後付装置(地上デジタルTVチューナーキット)に関するリコール情報

リコール対象車の主要諸元

リコール届出一覧表

改善箇所説明図

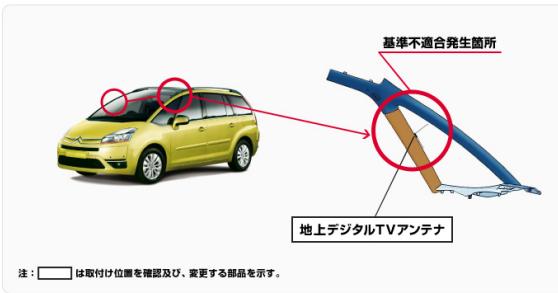
リコール開始日	リコール届出番号	外 - 1923
平成25年5月15日		
		ブジョニー・シトロエン・ジャポン株式会社
届出者の氏名又は名称		代表取締役 上野 崑太郎 (吉田 崑太郎と共同) (製作責任者名: オートモビリ・シトロエン) (問い合わせ番号: 0120-55-4106 シトロエンコール)
不具合部位(部品名)		後付装置(地上デジタルTVチューナーキット)
基準不適合状態にあると認められる構造、装置又は性能の状況及びその原因		ディーラープロショップとして販売した地上デジタルTVチューナーキット(該当する部品番号: S170B201)の地上デジタルTVアンテナを取付けている車両において、当該アンテナが運転席および助手席の側面ガラスに取付けられているため、道路運送車両の保安基準に適合しないものがある。
改善措置の内容		全車両、取付け状態を確認し、保安基準不適合の場合、当該アンテナを取り外し、後部左右のクォーターガラスに新品を取付ける。
不具合件数		1件
事故の有無		なし
発見の動機		販売店からの情報による。
使用者、電話、ダイレクトメールにて連絡する。 自動車使用者及び自動車分野整備事業者に周知させるための措置		使用者: 電話、ダイレクトメールにて連絡する。 自動車分野整備事業者: 対象車両が極めて少數であり、全ての使用者を把握しているので、機関誌等への掲載は行わない。 対策実施済車両: 対策済車両には、運転者席側ドア開口部のドアロックストライカーフ付近に外-1923のステッカーを貼付する。

不具合の内容

全車両、取付け状態を確認し、保安基準不適合の場合、当該アンテナを取り外し、後部左右のクォーターガラスに新品を取付ける。

対策済車両には、運転者席側ドア開口部のドアロックストライカーフ付近に外-1923のステッカーを貼付する。
